BT0267
25.09.97

Assunto: Lançamento da Nova Versão de Fogões Clean
Modelos: De Ville - BFM50/76B e BFN50/76B
Marca: Brastemp

Fig.01

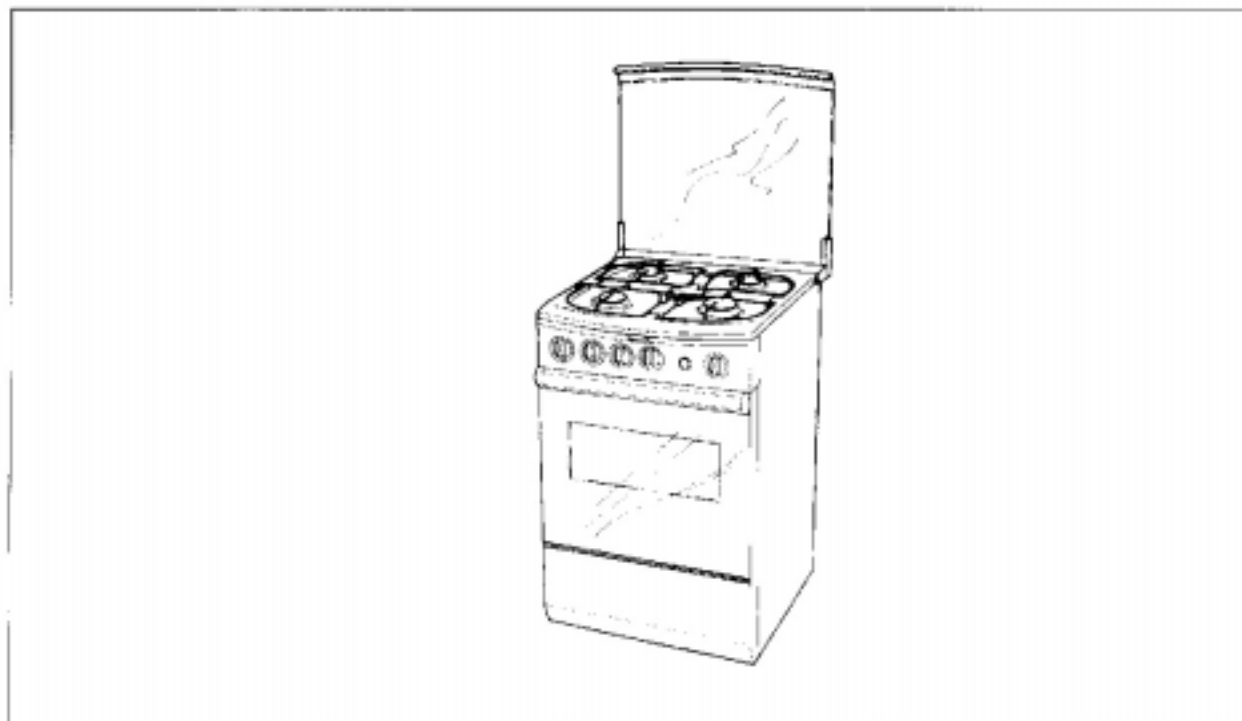
Os "Fogões De Ville" versão "B" diferenciam-se dos versão "A" fabricados a partir de agosto (conforme Boletim Técnico BT0246 datado de 27.08.97 e BT0260 datado de 16.09.97) nas seguintes características:

- 1 - Grafismo (Painel de Controle, Manípulos, Vidro do Forno e Interruptor de Luz e Ignição)
- 2 - Acrescentado Pés Niveladores
- 3 - Conjunto Prateleira Deslizante

Fig.02

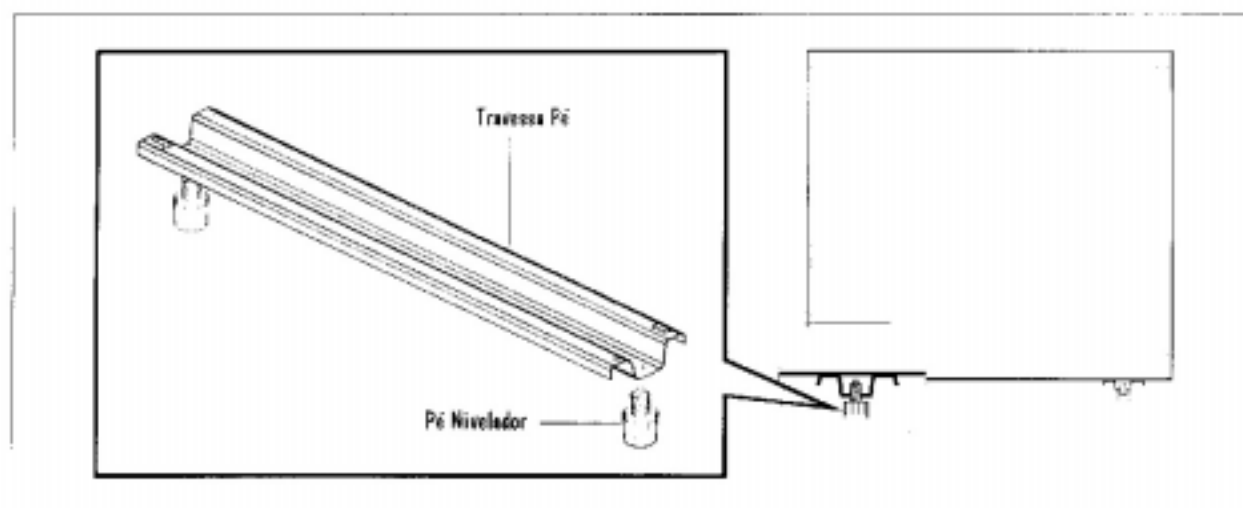
3.1 - Pés Niveladores (Exclusivo para os modelos Convencionais - BFM 50/76 B)

Afim de assegurarmos o nivelamento correto do produto e aumentarmos a segurança do usuário, estamos implantando no produto Pés Niveladores semelhante aos utilizados na linha de refrigeração. Com a introdução deste item a travessa pé destes produtos também foram alterada, de modo a acompanhar a rosca do pé nivelador.

Fig.04

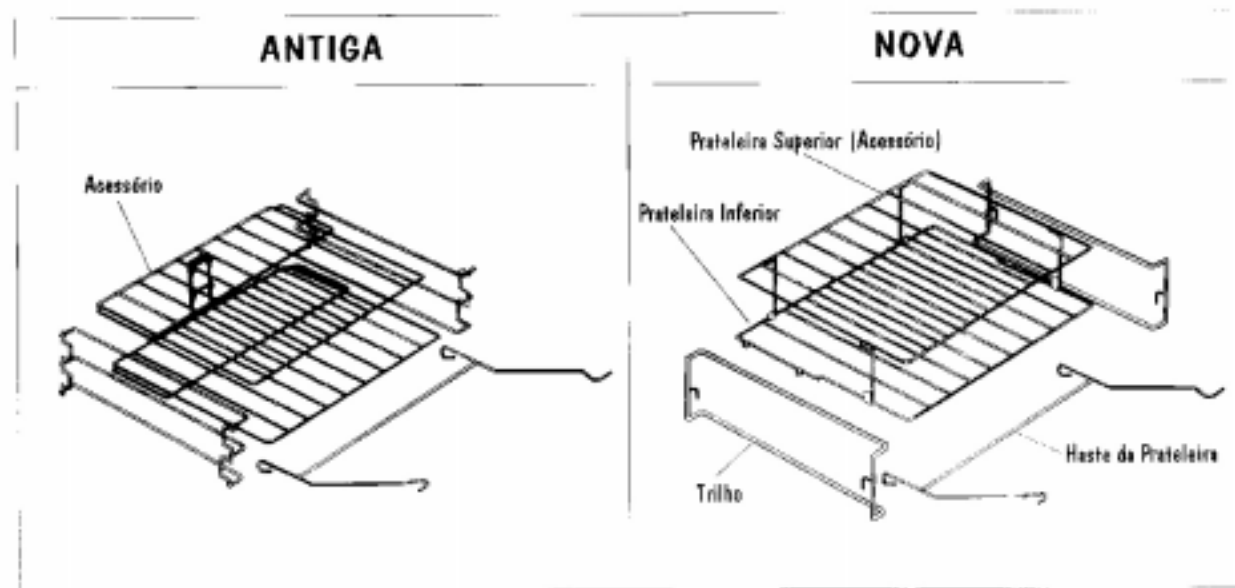
3.2 - Conjunto Prateleira Deslizante

Devido a pouca utilização da terceira altura da prateleira esta foi alterada passando a ter apenas duas possibilidades de altura, com isto ganhamos espaço interno do forno e melhor qualidade nos assados.

Para os modelos 6 Bocas (BFM/ BFN 76 B) a prateleira superior utilizada nos "Fogões Brastemp" modelos BFO/ BFT 76 B podem ser adaptadas e vendidas como acessório, logo nos modelos 4 bocas foi desenvolvido uma Prateleira Superior específica onde a mesma poderá ser adaptada e vendida como acessório do produto.
